República Argentina
Ministerio de Transporte
PROYECTO DE ELECTRIFICACIÓN DE LA LÍNEA
SAN MARTÍN: RETIRO – PILAR
Préstamo: BID 4265/OC-AR
LPI 1-2017

Obra: "ELECTRIFICACIÓN DE LA LÍNEA SAN MARTÍN: RETIRO – PILAR / ETAPA 1",

CIRCULAR Nro. 11
MODIFICATORIA

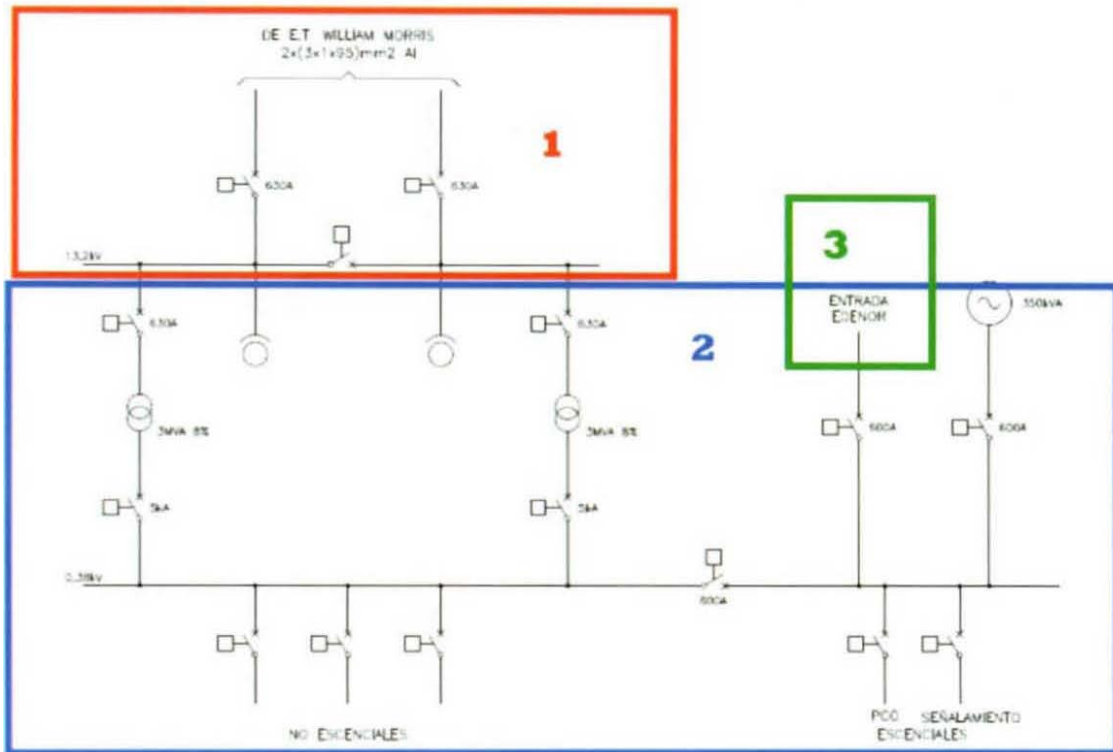
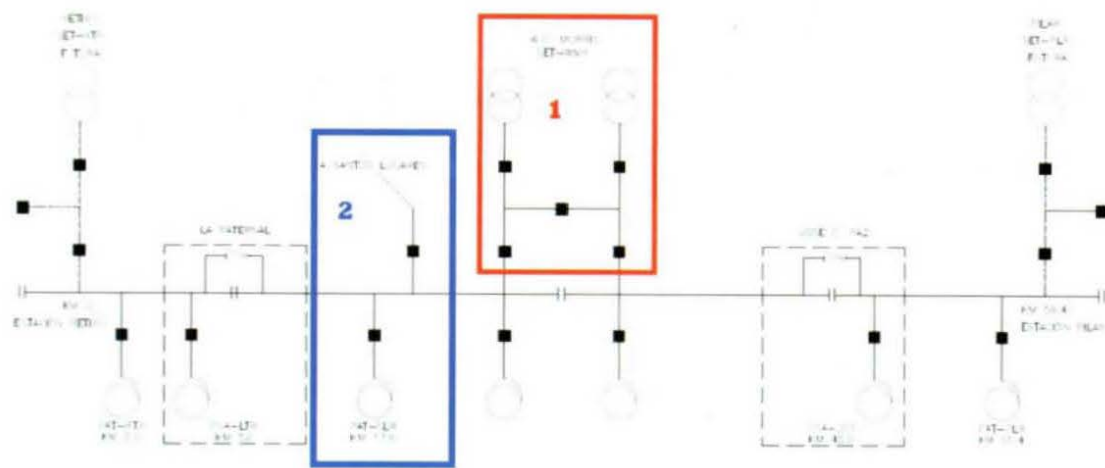
a) Se entiende que, en las figuras abajo retiradas de las páginas del volumen 3 de Tomo III, que el rectángulo 1 (en rojo) indica que los equipos en cuestión forman parte de la Subestación de William Morris. Los equipos eléctricos del rectángulo 2, en azul, muestran los equipos que deberán estar contenidos en la Subestación de Santos Lugares. ¿Es correcta esta afirmación?

b) Se entiende que la entrada de energía proveniente de EDENOR, en el rectángulo 3 (en verde) tiene tensión de 400 Vca. ¿Es correcto?

c) Las bobinas para mando de los disyuntores del panel de media tensión y del panel de transferencia automática de la Subestación de Santos Lugares, en 13,2kV, serán alimentadas en 220 Vca, pero en la planta baja de la subestación, no se colocó ningún NoBreak, es correcto esto o se debe agregar.

d) Se solicita se informe cuáles son las cargas eléctricas consideradas esenciales en Playa Alianza y Santos Lugares, pues no está claro.
